R. SOPRINTENDENZA AI MONUMENTI DELLA SICILIA ORIENTALE - CATANIA

Enna, 13. Gen. 1954

OGGETTO Enna. Lavori restauro al Duomo.

Prospetto della Cappella: A Stucchi da togliere per scoprire l'arco di ingresso

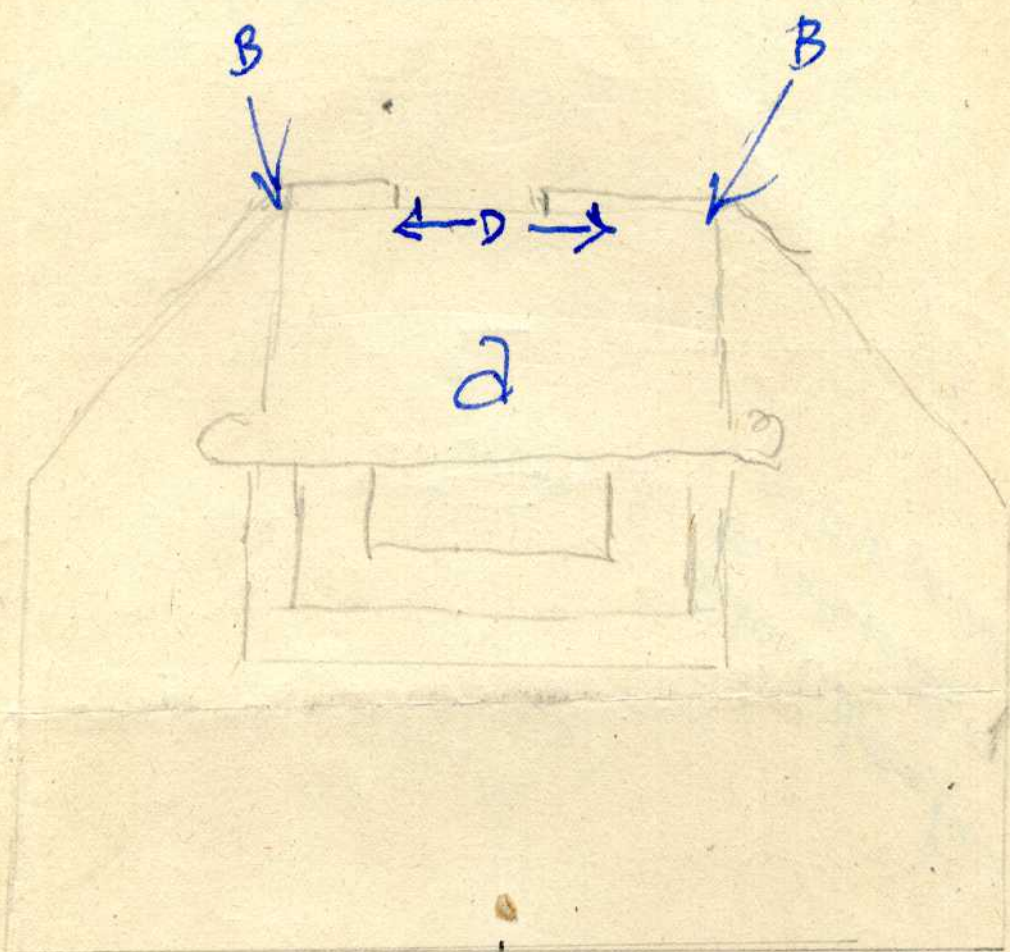
C altare della fine del 1750 da sostituire con altare romanico

B Stucchi da togliere o meno per scoprire i costoloni della volta a ombrello

Pianta: l'altare attuale, che essendo
 addossato alla parete non fa scoprire
 la cappella nella sua parete di fondo
 (D) e la porta che è rivolta alla luce
 nel settore D. Non dà nemmeno modo
 di restaurare i pilastri B perché coperti
 e compresi nella muratura posteriore
 dell'altare.
